Bydgoszcz, dnia 18. listopada 2020 r.  
OR-VII.272.1.42.2020

### ODPOWIEDZI NA ZAPYTANIA

**„TERMOMODERNIZACJA LICEUM OGÓLNOKSZTAŁCĄCEGO IM. LEONA WYCZÓŁKOWSKIEGO W KORONOWIE WRAZ Z PRZEBUDOWĄ CZĘŚCI POMIESZCZEŃ I ROBOTAMI TOWARZYSZĄCYMI”** o treści:

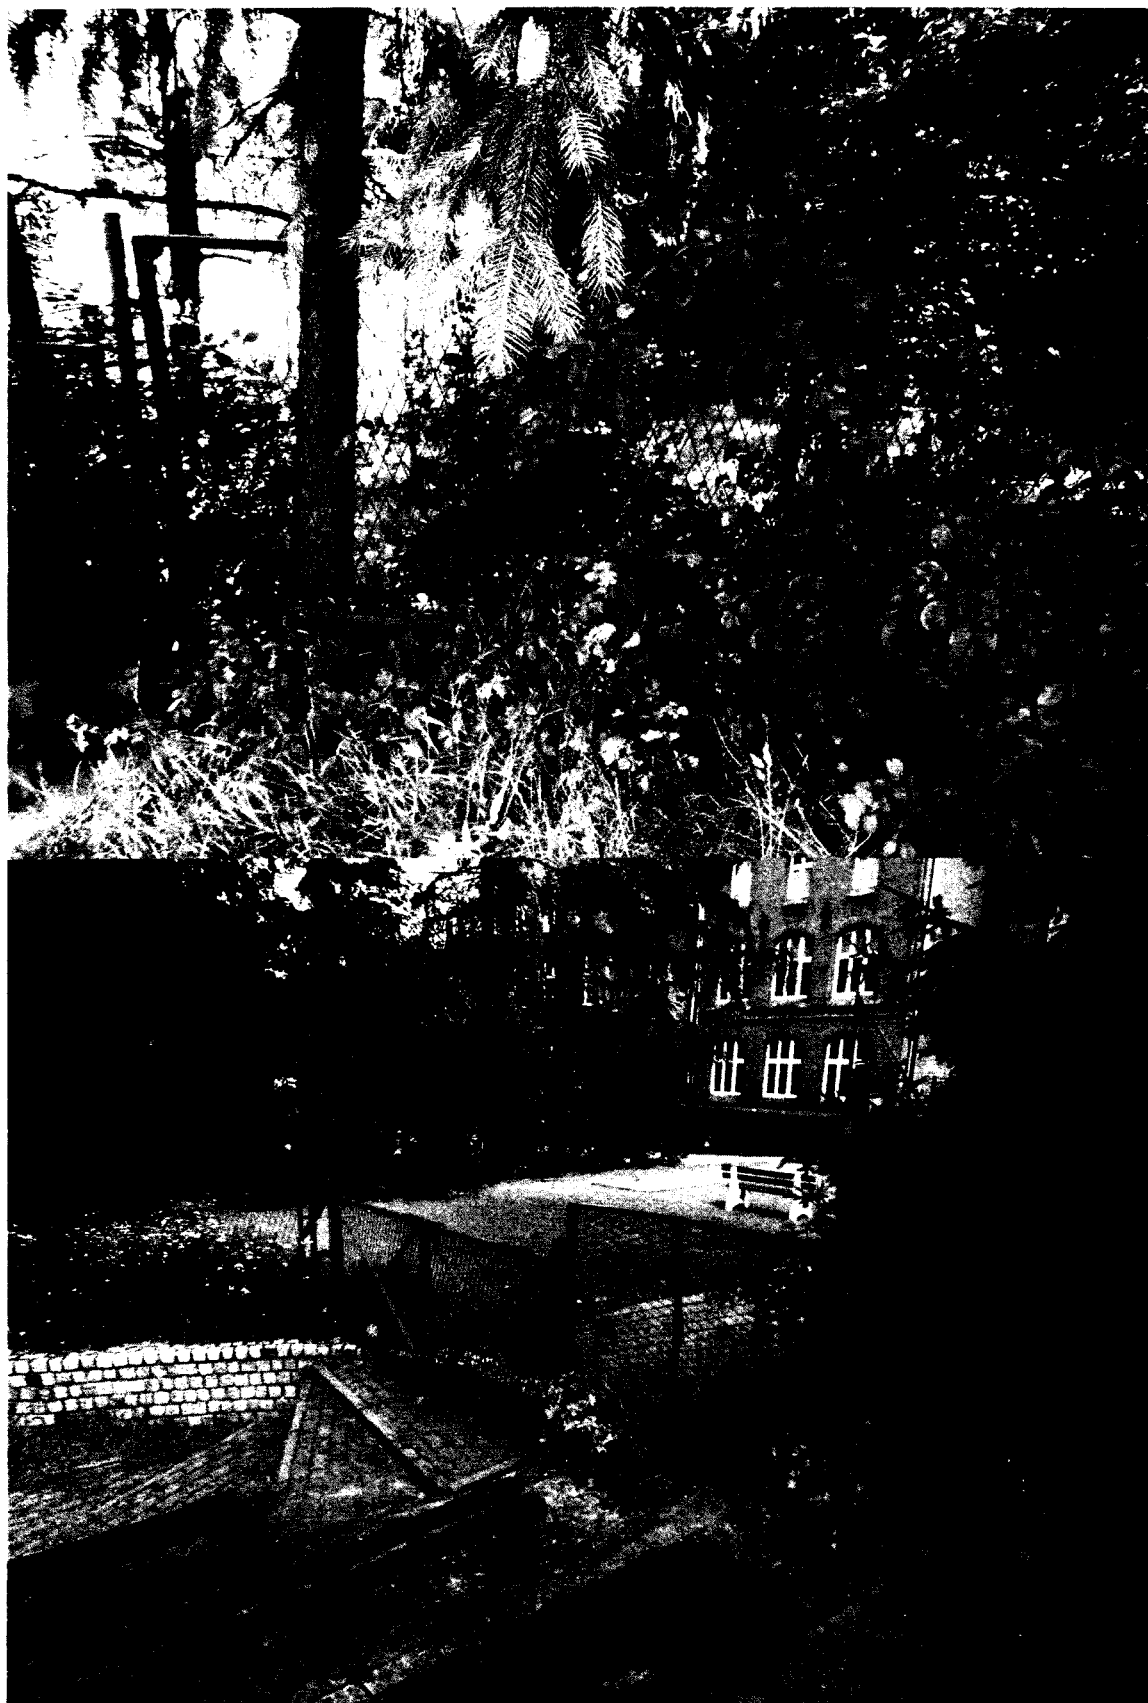
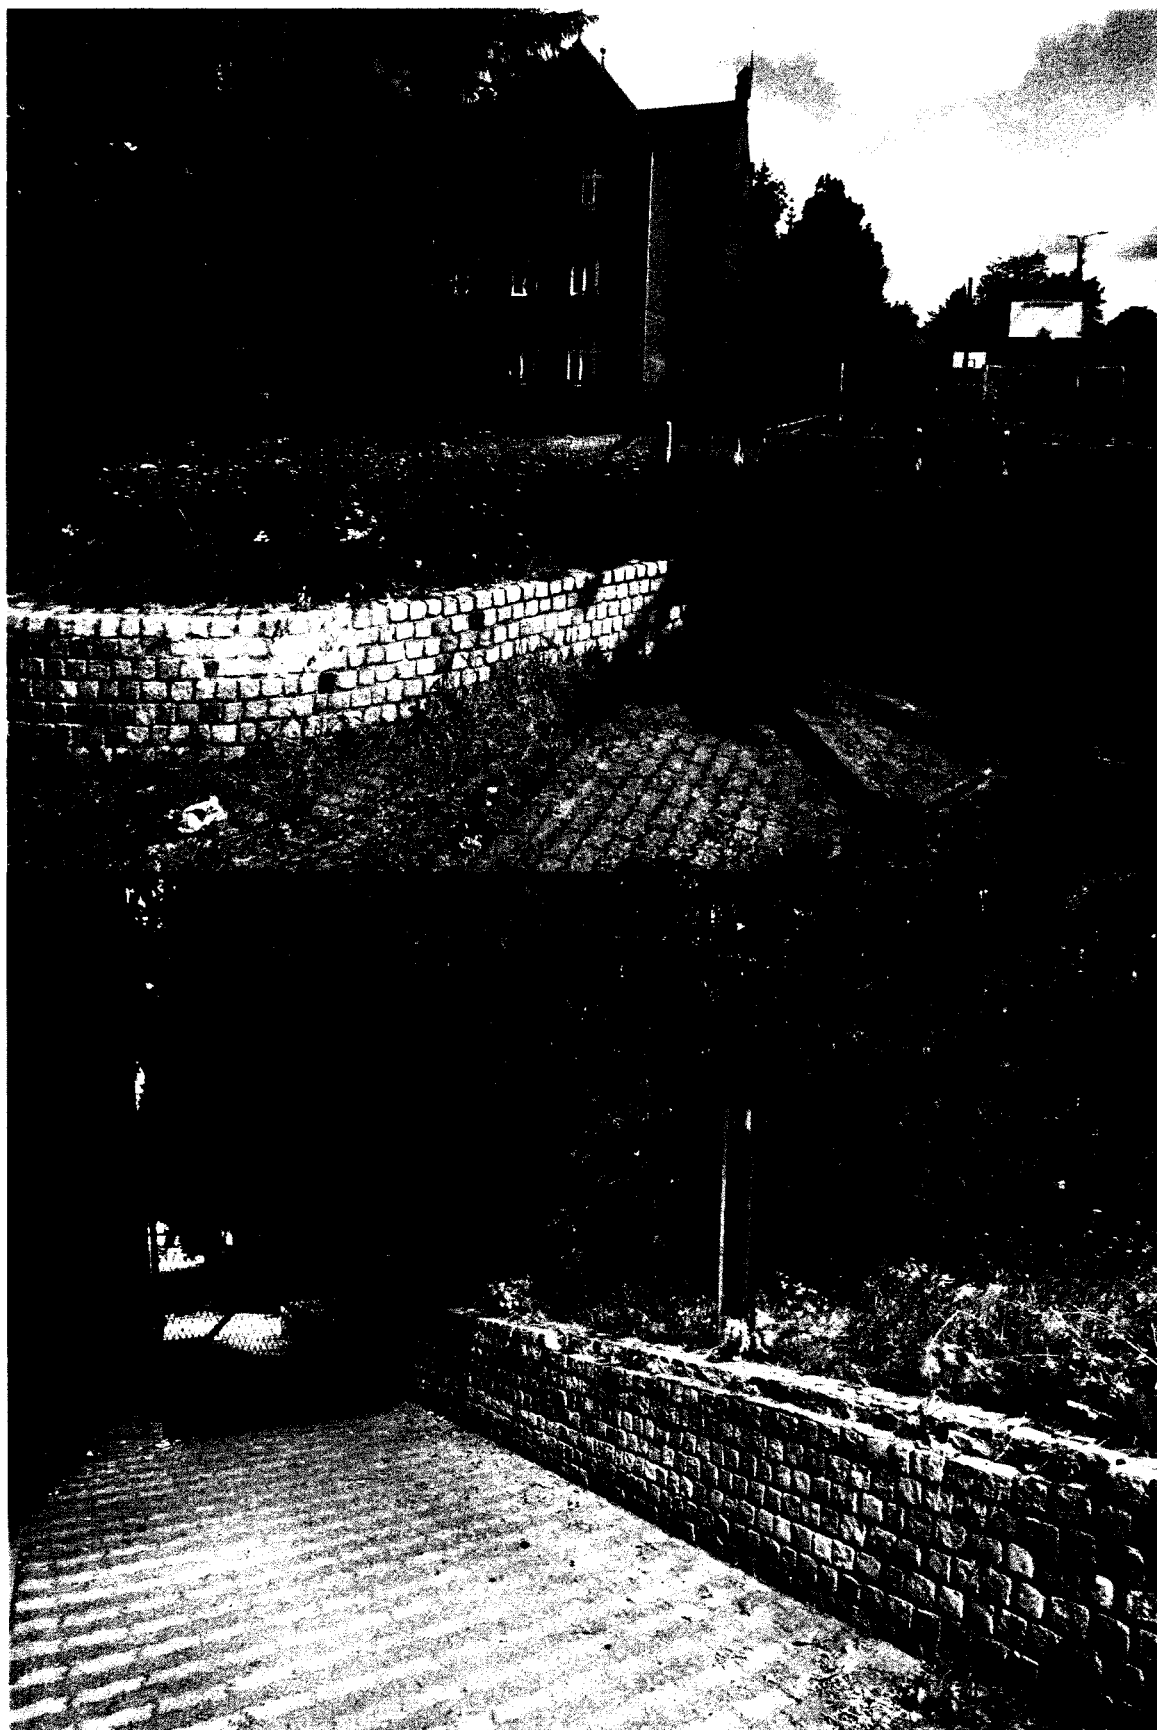
8. Proszę także o załączenie inwentaryzacji ogrodzenia wskazanego w pkt 1.1.18 opisu do projektu wykonawczego branży PZT, architektury i konstrukcji przeznaczonego do renowacji (z jakich elementów się składa, ich wymiary, wymiar całego ogrodzenia itp).

Metalowe ogrodzenie z siatki zlokalizowane pomiędzy amfiteatrem, a terenami szkoły to ogrodzenie metalowe z siatki w ramach stalowych o wymiarach około 1250mm x 2000mm z kątowników 40mmx40mm (przy bramach i furtkach kątowniki 50mmx50mm), zamocowanych do metalowych słupków ogrodzeniowych o średnicy 45mm (przy bramie i furtkach słupki o średnicy 75mm) i zmiennej wysokości. W ogrodzeniu zamontowana brama o wymiarach 1250mm x 3000mm oraz furtka 1800mm x 2350mm. Część słupków (odcinek P-R) wykonana z teowników 50x50mm oraz dwa słupki przy furtce wykonane z rury prostokątnej 40mmx60mm. Szczegółowe rozstawy słupków ogrodzeniowych załączono w przedmiarze dział. 4.6.4 poz. 1429. Wysokość słupków ogrodzeniowych w zakresie od 84cm do 235cm. Długość ogrodzenia:

Odcinek O-P o wysokości ram 125cm – 28,45 mb

Odcinek P-R o wysokości ram 125cm – 14,95 mb

Odcinek R-S o wysokości ram 235cm – 2,14 mb

Poniżej załączono kilka fotografii z inwentaryzacji ogrodzenia na odcinku O-S.

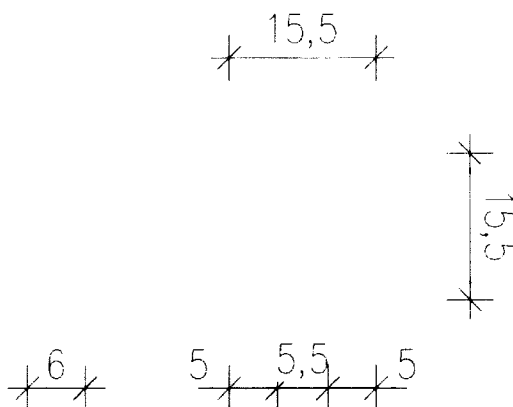
40. W odniesieniu do zapisów opisu technicznego branży architektonicznej i konstrukcyjnej projektu wykonawczego, dział 2.7, punkt 2.7.7, proszę o załączenie inwentaryzacji ilości miejsc uzupełnień elewacji z cegły wraz z podaniem ilości cegieł w jednym miejscu do przemurowania/uzupełnienia.

W ofercie należy ująć ilości cegieł i miejsc napraw zgodnie z przedmiarem robót. Aktualny stan elewacji przedstawiono w dokumentacji fotograficznej do projektu wykonawczego i oceny stanu technicznego.
